咨询处理 - 硬件咨询 #2001

硅基片镀DBR反射膜-文桂晗

clipboard-202606221624-lgcvu.png

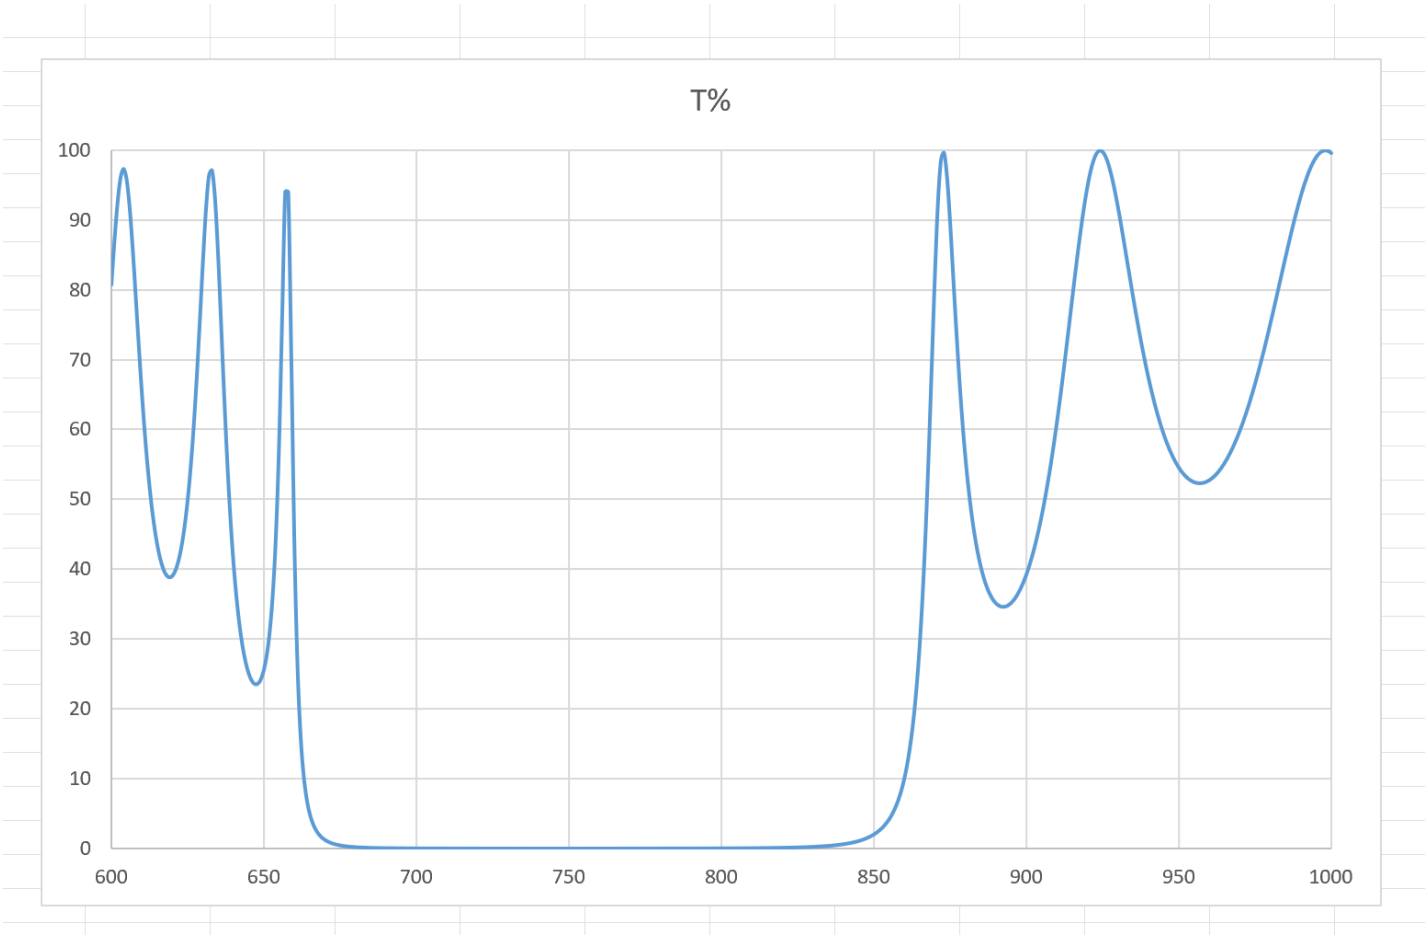
就是DBR要这个效果，指标：T<0.2%@700-800nm
R<40%@633nm，硅片的厚度是0.5mm<100>/<110><110>,dia50.8x0.5mm,单面抛光(R:0.1~0.5Ω2.cm)这个型号的，0°入射
[图片]

样品大概就是这样，77mm尺寸的SiO₂，中间有高度为200um左右的凸台，这个微结构在凸台上，凸台在10x镜下的情况如上所示
[图片]

就是7mm的SiO2有微结构的样品是我们主要想蒸镀的，然后剩余的空间我们想用Si片填上，我们之前使用的Si片的参数是0.5mm<100>/<110><110>,dia50.8x0.5mm,单面抛光(R:0.1~0.5Ω 2.cm)；所有的关于DBR的要求都是垂直入射的要求

青岛韬谱 苏洮 数量7+20 镀膜5000 交期一周 检查光洁度免费 只有实测曲线，其他提供不了
陈老师 数量7+40 价格12000 交期一周 检查光洁度免费
南阳晶亮镀不了
福晶科技不对外镀膜
